ZAKÁZKA : **Kanalizace Metylovice**

ZMĚNOVÝ LIST č. **4** ze dne : **23.01.2024**

Stavba: METYLOVICE, KANALIZACE – 3. STAVBA
Objekt: Kanalizace - Skála v rýze -Š4/7 - Š 4/10 a Š4/11 - Š4/13

Stanovisko geotechnika k posouzení třídy těžitelnosti a rozpojitelnosti zemin a hornin v průběhu realizace výkopových prací

Obrázek 1 Výkopové práce na stavbě mezi Š4/11 a Š4/13, stoka C4

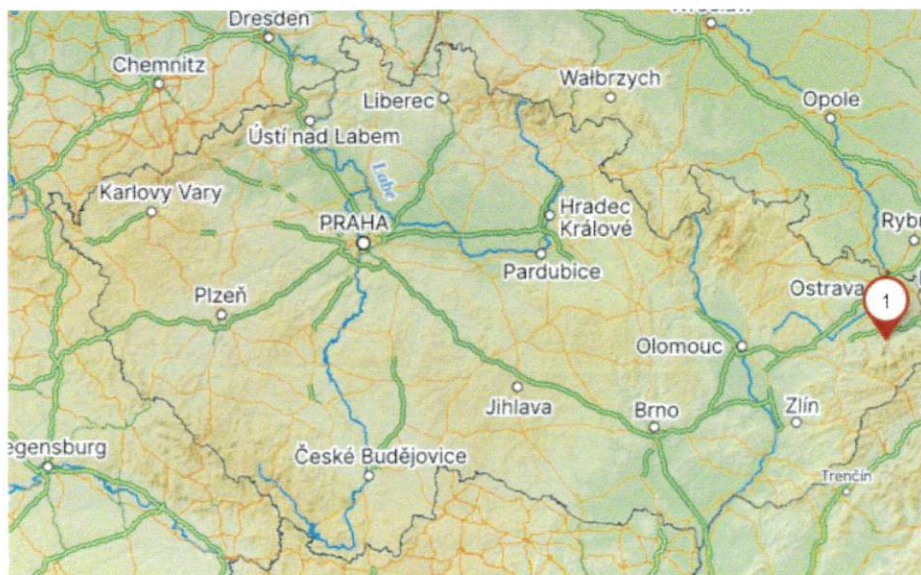
Mezi Š4/11 a Š4/12 byly ve výkopu o délce cca 7 m dne 16. 10. 2023 bezprostředně pod asfaltovými vrstvami staré vozovky (obrázek 5), pod asfaltem a konstrukčními vrstvami Y (G3 G-F) staré vozovky (obrázek 6), respektive pod asfaltem, konstrukčními vrstvami Y (G3 G-F) staré vozovky a kvarténními jemnozrnnými deluviálními zeminami třídy F6 CL (obrázek 7) zastiženy horniny předkvarténního podloží.

Obrázek 5 Výkop kanalizace mezi Š4/11 a Š4/13, stoka C4

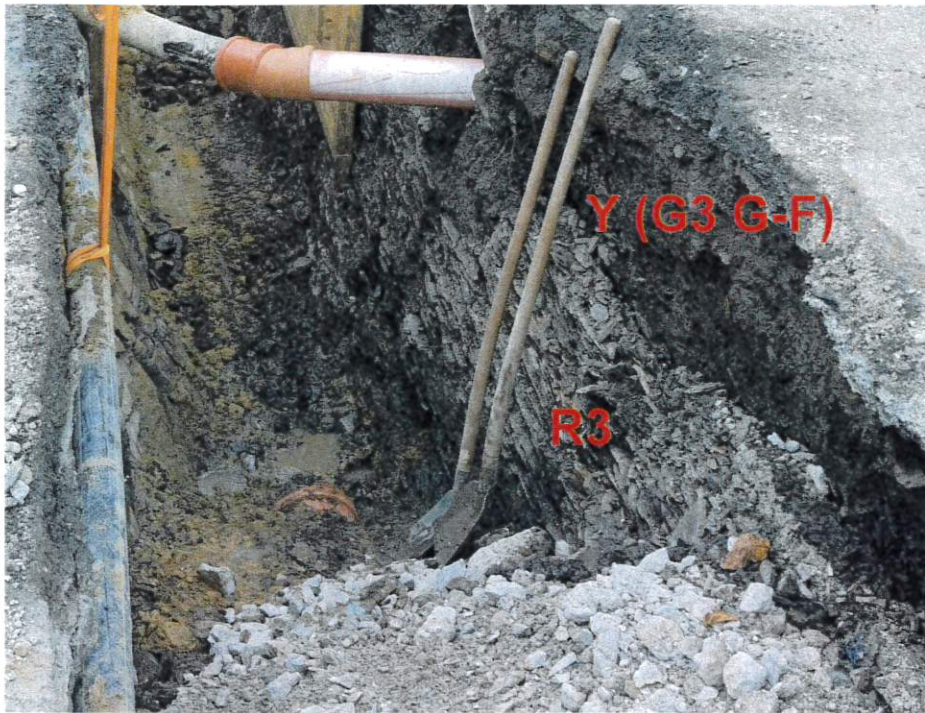
Jednalo se především o jílovce a slínovce třídy R3 s proplásky až lavicemi vápenců třídy R2 o tloušťce do 10 cm (obrázek 7).

Sklon jednotlivých vrstev byl velmi proměnlivý od horizontálního (obrázek 6) přes subvertikální až po téměř svislý (obrázky 5 a 7). Uvedená skutečnost měla vliv na podmínky rozpojování a těžení.

I – antropogenní navážky Y (staré konstrukční vrstvy vozovky šterkovitého charakteru třídy G3 G-F) a kvarténní jemnozrnné deluviální sedimenty charakteru zemin třídy F6 CL – **5 – 40 %**

II – horniny předkvarténního podloží jílovce a slínovce třídy R3 s proplásky až lavicemi vápenců třídy R2 s hustotou diskontinuit < 150 mm – **60 – 95 %**

III - horniny třídy R2 nebo R3 s hustotou diskontinuit \geq 150 mm – **0 %**

Foto 1 Horniny (shora jílovec, níže pískovec) ve výkopu pro stoku C4

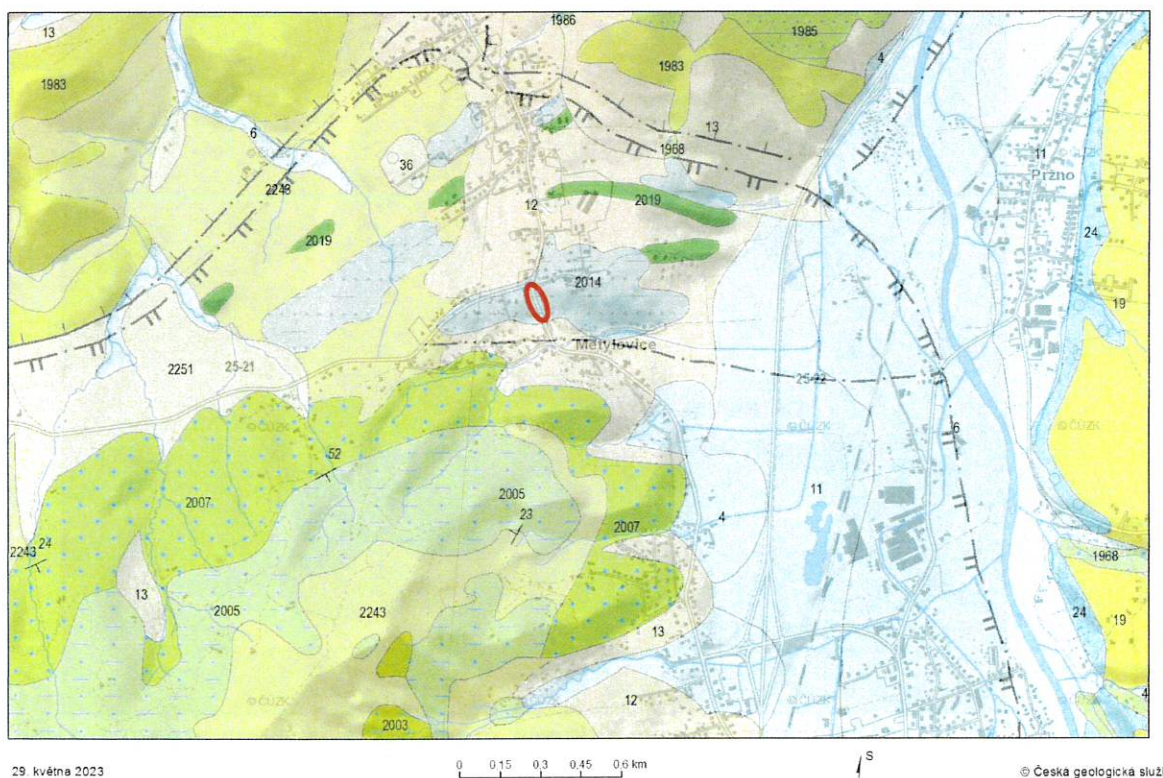
Z výkopu pro uvedenou stoku (viz foto 1 a 2) byly zjištěny a zatříděny následující typy horniny v souladu s uvedenými normami:

0,0-1,0 m: jílovec, tmavě šedý až černý, zdravý až navětralý, deskovitě až laminovitě odlučný, klasifikační třídy R3 (lehce rozbítet kladivem), střední hustota diskontinuit, vzdálenost diskontinuit do 150 mm, třída těžitelnosti II. dle ČSN 73 6133 a třída těžitelnosti 5 dle ČSN 73 3050.

1,0-2,2 m: pískovec, pevný prachovec, šedý, zdravý až navětralý, s rezavě hnědými povlaky, masivní kompaktní, prokřemenělý, vápnitý, těžce lze otloukat kladivem, klasifikační třída R2, střední hustota diskontinuit, vzdálenost diskontinuit nad 150 mm, třída těžitelnosti III. dle ČSN 73 6133 a třída těžitelnosti 6 dle ČSN 73 3050.

Ve výkopu byly zjištěny v procentuelním zastoupením cca **40%** horniny jílovce klasifikační třídy R3 (lehce rozbíjet kladivem), střední hustota diskontinuit, vzdálenost do 150 mm, **třída těžitelnosti II.** dle ČSN 73 6133 a **třída těžitelnosti 5** dle ČSN 73 3050.

V cca **50%** zastoupení ve výkopu byly zjištěny v uvedeném úseku horniny pískovce a prachovce klasifikační třídy R2 (těžce lze otloukat a roztloukat kladivem), střední hustota diskontinuit, vzdálenost diskontinuit nad 150 mm, **třída těžitelnosti III.** dle ČSN 73 6133 a **třída těžitelnosti 6** dle ČSN 73 3050.

Pro těžbu a rozpojování horniny ve výkopu pro kanalizaci je nutné použít speciální rozpojovací mechanismy: rozrývače, skalní lžíce, bourací kladiva.

Zbývající část těžných hornin a zemin procentuelního zastoupení cca **10 %** náleží do **třídy těžitelnosti I.** dle ČSN 73 6133 a **třídy těžitelnosti 4** dle ČSN 73 3050.
